Новости сервиса

Fiat 500

УПЛОТНИТЕЛИ СТЕКОЛ БОКОВЫХ ДВЕРЕЙ
Свистящий, шипящий, визжащий шум – Сервисное решение

70
06.14

Рис. 1 – Уплотнитель стекла

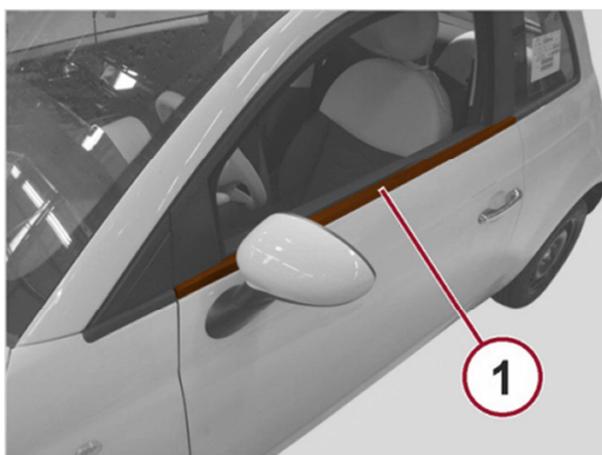
От уплотнителей стекол поступает свистящий, шипящий, визжащий шум во время работы электроприводных окон.

В некоторых случаях форма уплотнителей стекол может быть причиной шума при подъеме/опускании боковых окон.

Установка новых, улучшенных уплотнителей стекол.

После подтверждения жалобы заменить наружные уплотнители стекол (на обеих дверях) на новые в соответствии с операционным циклом, приведенным ниже.

Заменить уплотнители стекол (1 - Рис. 1) на обеих передних дверях, действуя, как описано в процедуре 7005D26 Руководства по обслуживанию.
